MINISTERIO DE ENERGÍA Y MINAS
Resolución Directoral

N° 0113-2023-MINEM/DGAAE

Asunto : Informe final de evaluación del Plan Ambiental Detallado de la "Línea de Transmisión de 138 kV Cerro Verde – Mollendo", presentado por Red de Energía del Perú S.A.

Asunto : Opinión Favorable al Plan Ambiental Detallado (PAD) de la Línea de Transmisión Cerro verde – Mollendo

Figura 1. Mapa de isotermas

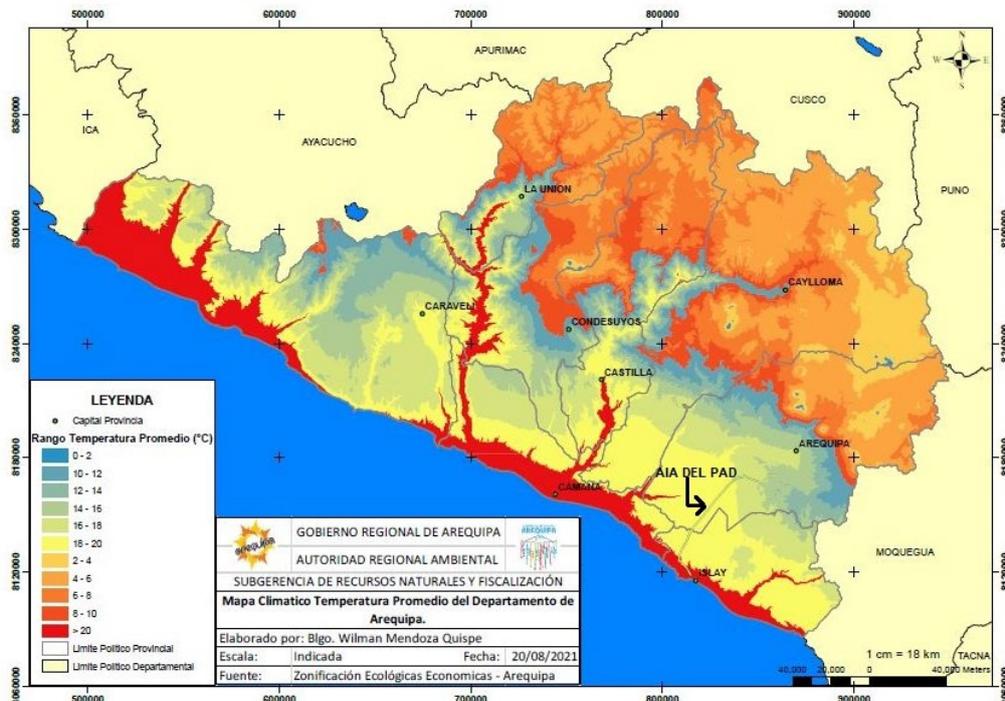
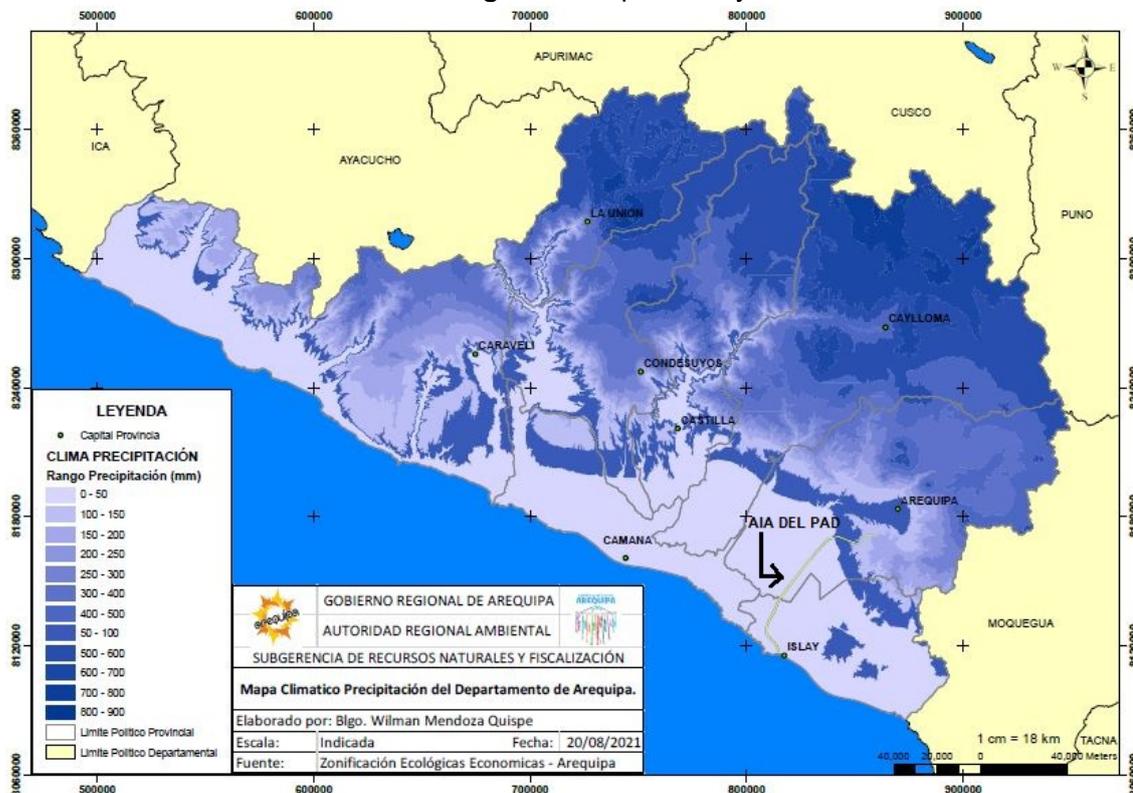
4.2. Observación N° 2. De la información presentada en el ítem 6.0 Línea base referencial señala en el ítem 6.1.1.1 Metodología, referente a las variables climatológicas evaluadas para el estudio, el período evaluado fue de enero 2017 a setiembre 2020. Además, señala que la información ha sido descargada, compilada y ha pasado por un control de calidad en el que se consideraron los rangos plausibles para cada variable, la consistencia temporal, las tendencias y el recubrimiento de la información. De lo descrito se observa lo siguiente:

En el levantamiento de Observaciones remitido mediante Oficio N° 0234-2023-MINEM/DGAAE el administrado presenta en los Anexos un Plano shape.file de ubicación de estaciones climatológica, así como en el Anexos. OBS 11. Capítulo 6.1 Línea base física”, el Administrado presenta en la página 7 un mapa de isotermas de la región Arequipa y en la página 11 presenta un mapa de isoyetas de la región Arequipa, que ha sido tomada de la fuente: Zonificación ecológica y económica de Arequipa. Los cuales se incluyen en la Figura 1 y 2 del presente informe.

Figura 3. Imágenes multitemporales de la laguna San camilo

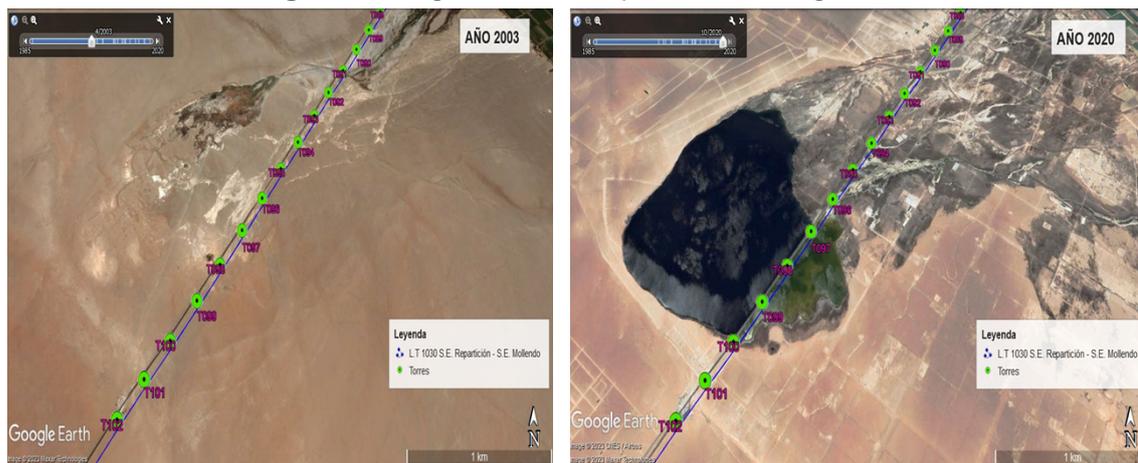
- 4.3. **Observación N° 3.** *El administrado en el ítem 6.1.5 Agua Superficial, señala que en el recorrido de la L. T. 1030, las torres 97, 98 y 99 se presenta un cuerpo de agua artificial asociado a la irrigación San Camilo, el cual se habría formado después de la construcción de la LT, además se muestra la Tabla 6.1-6. Distancia de Torres al cuerpo de agua Natural más Cercano. Al respecto se observa lo siguiente:*

Con Oficio N° 0234-2023-MINEM/DGAAE de Levantamiento de Observaciones el administrado presenta imágenes extraídas de Google Earth de los años 2003 al 2020, que se detalla en las páginas 35 al 38., en las que se observa que la Laguna San Camilo se habría formado posterior a la construcción de las torres.
